Dessau 2008
Bio- und
Deponiegas
Fachtagung
mit Ausstellung
22. / 23. April
Seminare 21. und
23./24. April

Aus der Begutachtung zur Schadensverursachung der Havarie des Gasspeichers am 19. 2 2008 an der Biogasanlage von Toni Baumann für andere zum lernen ... und vermeiden

Die Biogasanlage der Familie yx besteht aus einem Hauptfermenter und einem Nachgärer, der gleichzeitig als Endlagervolumen dient.

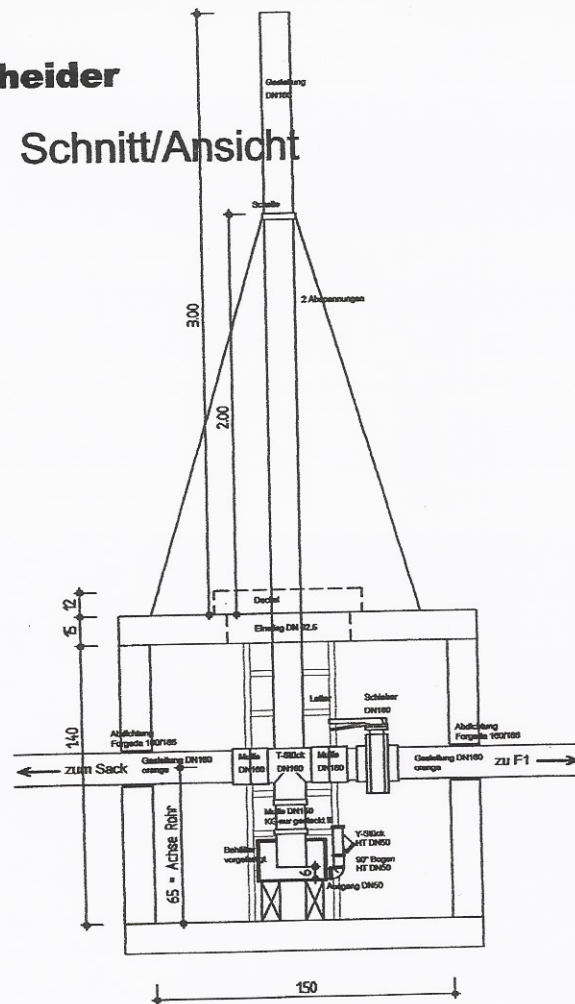
Über die Zuverlässigkeit und Eignung ist weder eine Bauteilkennzeichnung oder der Nachweis einer Einzelprüfung vorhanden. Wie in AU 69 § 2.8.6.1 vorgeschriebene **nachvollziehbare Berechnungen** und eine klare Funktionsbeschreibung liegen nicht vor.

In der Betriebsanleitung ist darauf hinzuweisen, dass die Sicherheitseinrichtungen nach Betriebsstörungen immer und im Normalbetrieb einmal wöchentlich überprüft werden.

Detail Gasschacht mit Kondensatabscheider

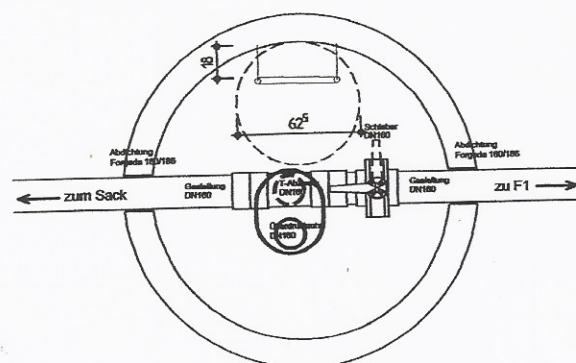
Weder für die ÜUS an den Gasdomen, noch für die zusätzliche ÜS im Kondensatschacht. Daß diese ÜS vom ausführenden GU trotz des Hinweises in der Dokumentation bewusst an dieser unzulässigen (*sollte nicht...*) tiefsten Stelle im Kondensatschacht eingebaut wurde, zeigt die Prinzipskizze des Kondensatschachtes der Fa. S:

Bei Pegelstandsanstieg im Kondensatschacht z.B. durch Pumpenausfall oder dem plötzlichen Rückfluss einer im erhöht eingebauten Gassack längerfristig angesammelten Kondenswassermenge x musste diese Überdrucksicherung (die Eigenschaft als Unterdrucksicherung ist an keiner Stelle der Dokumentation beschrieben) versagen.

Eine Einbauposition oder Installationsanweisung für eine Kondensatpumpe ist in der Dokumentation nicht enthalten.

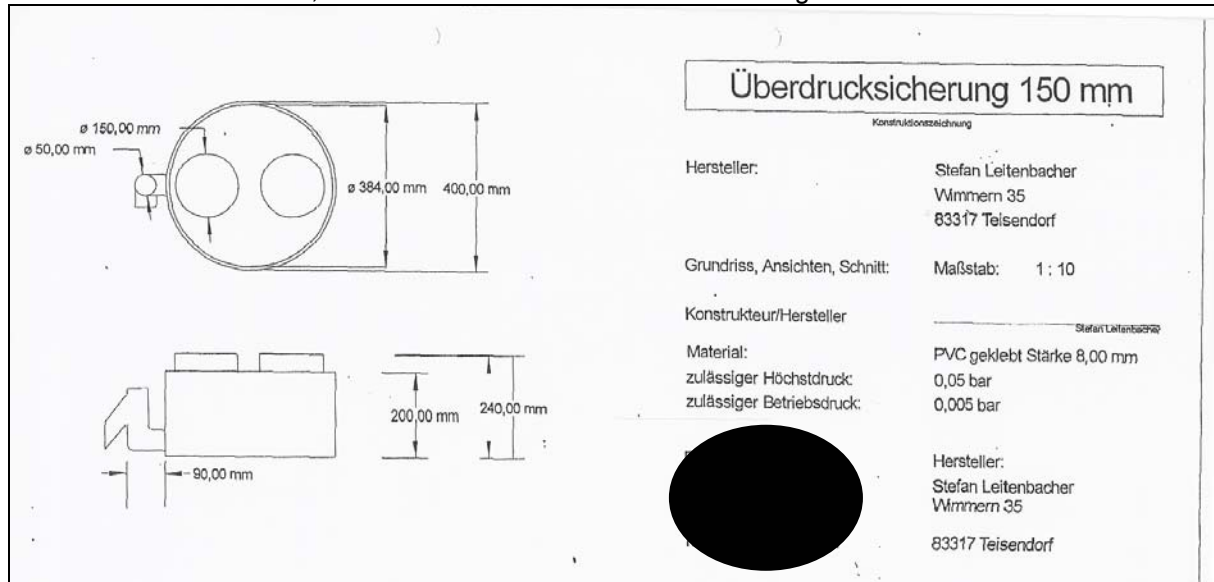
Die CE-Konformitätserklärung für dieses sicherheitsrelevante Teil hätte von der installierenden bzw. in Betrieb nehmenden Person ausgefüllt und unterzeichnet werden müssen. Das ist nicht erfolgt!

Es ist nicht nachvollziehbar, bei welchem Druck welche Abblaseleistung diese ÜS besitzt.

Funktionsprinzip und Leistungsdaten sind der Dokumentation nicht zu entnehmen.
